REGIONE CAMPANIA
UFFICIO SPECIALE 306.00.00 VALUTAZIONI AMBIENTALI

Oggetto: CUP 9831 – Istanza per il rilascio del provvedimento autorizzatorio unico regionale ai sensi dell'art. 27 bis del D.lgs. n. 152/2006

Progetto: “progetto costruzione impianto di produzione energia elettrica da fonte eolica di 3 aerogeneratori con potenza di 18 MW sito nel Comune di Foiano di Val Fortore in loc. Toppo San Biagio e relative opere di connessione”.

Resoconto della terza riunione di lavoro del 23.01.2026

Richiesta n.3

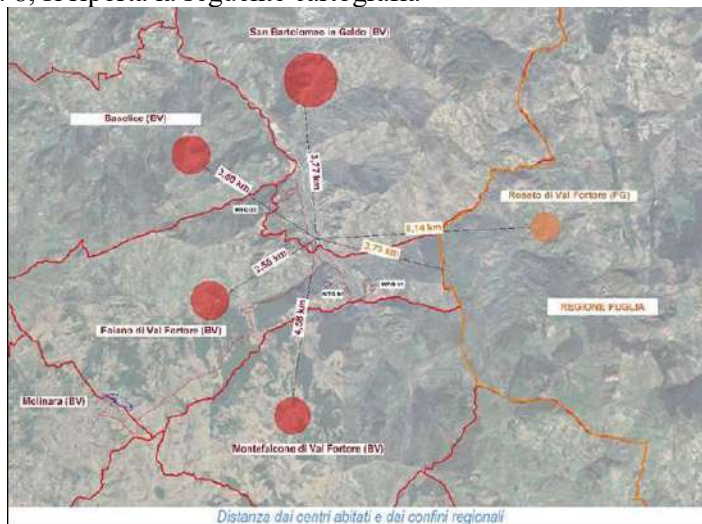
A pag. 6 del SIA, è riportato che “Gli aerogeneratori si trovano in media a più di 2 km dal centro abitato di Foiano di Val Fortore, a più di 3 km da Montefalcone di Val Fortore e a più di 5 km dal centro abitato di Roseto Val Fortore”, pertanto, si chiede di produrre opportuna cartografia con l’indicazione delle distanze del sito in oggetto dai centri urbani limitrofi, riportando altresì le distanze dal confine regionale della Puglia.

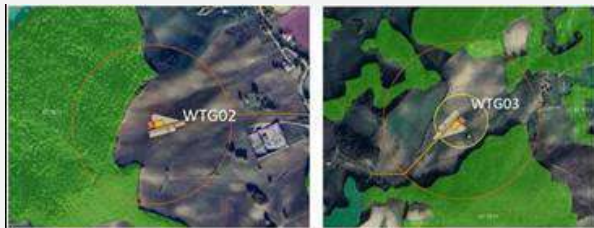
Con riferimento al punto 14, circa la delocalizzazione degli aerogeneratori WTG02 e WTG03, si rappresenta che le modifiche proposte al layout di progetto non sono sufficienti a superare le criticità evidenziate in fase di richiesta di integrazione. Infatti, per entrambi gli aerogeneratori, la distanza dall'area boscata rimane al di sotto dei 200 metri. Pertanto, si chiedono chiarimenti per questo punto. Anche in questo caso, come per il precedente punto 13, permangono le criticità derivanti dalla localizzazione degli aerogeneratori di progetto (anche con il nuovo layout)

Si precisa che la nuova configurazione del layout è stata definita per ridurre al minimo le interferenze con gli habitat forestali, pur nei limiti imposti dalle condizioni orografiche e dalla necessità di garantire accessibilità e sicurezza operativa dei siti.

È importante evidenziare che le aree cartografate come "boscate" comprendono anche filari arborei e fasce vegetazionali marginali, che non sempre presentano la continuità e la densità tipiche del soprassuolo forestale vero e proprio. Di conseguenza, la distanza effettiva dal corpo boschivo strutturato risulta superiore rispetto a quella calcolata dal margine vegetazionale.
